**Итоги предъявления эл.  
сетей квартир  
подрядной организацией  
Топ Климат Контроль.**

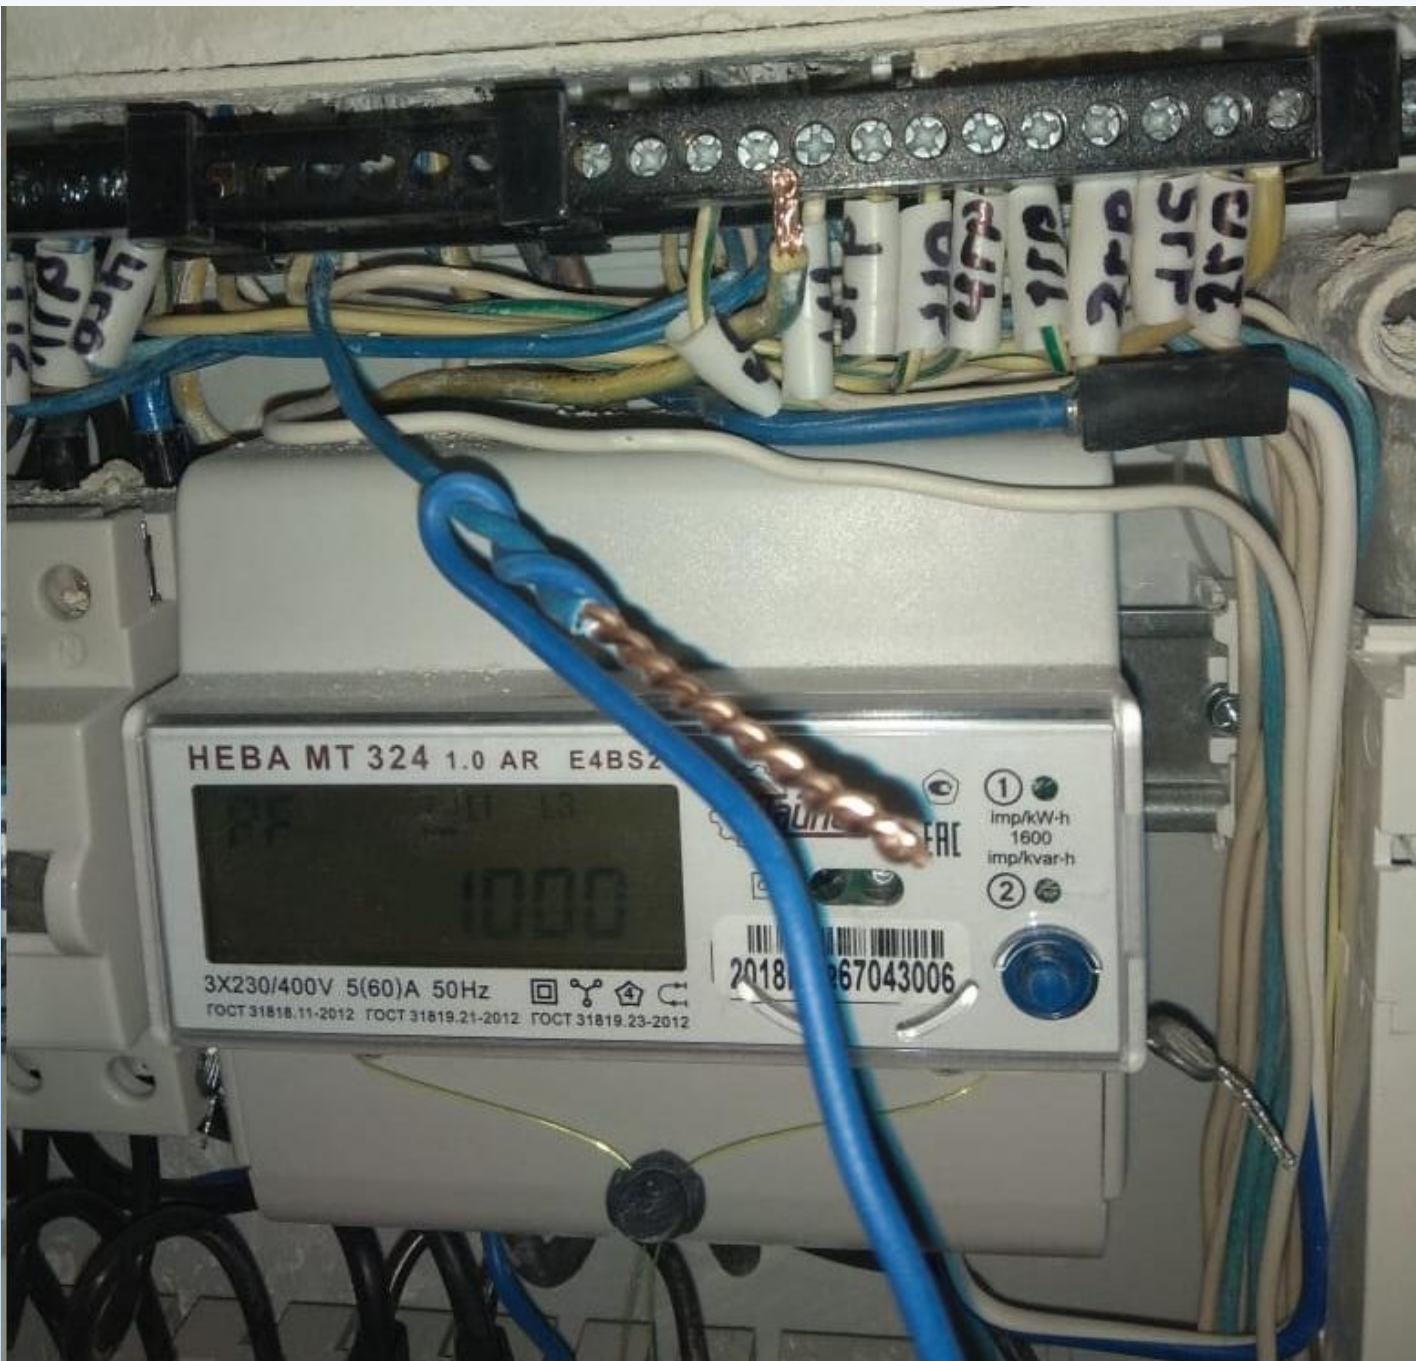
1. Скрутка не разварена  
(грубое нарушение)  
ПУЭ. П. 2.1.21.

2. РЕ проводник без наконечника.  
ГОСТ 10434-82, п. 2.1.11.

Соединение шлейфом не расключено, не оформлено.

Монтаж не окончен!

Необходимо оформить отдельное ответвление для подключения кондиционера. Магистраль соединить путем **сварки**.

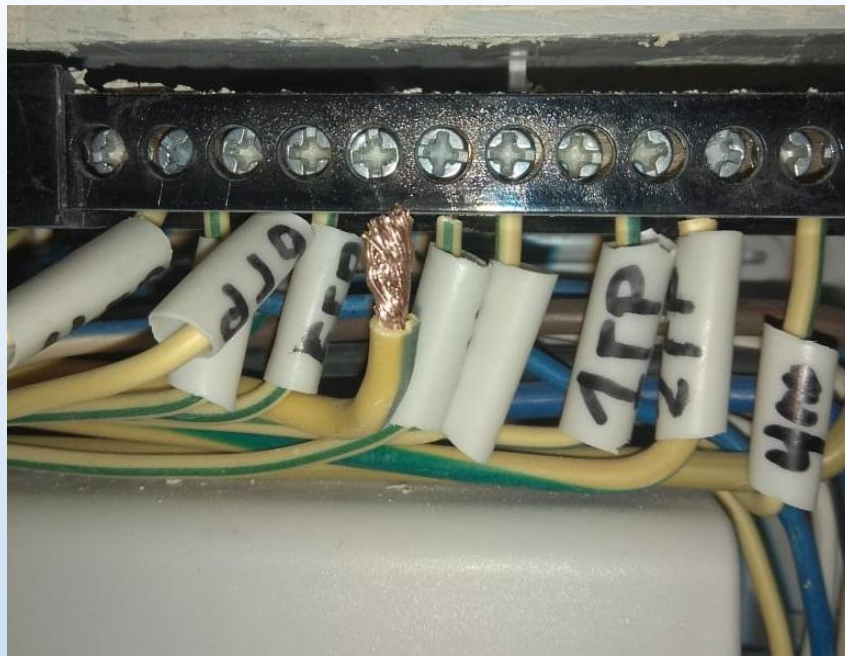
Наличие скрутки за кнопкой звонка.  
Скрутка разварена некачественно, либо совсем не разварена. В качестве изоляции применяется изолента.
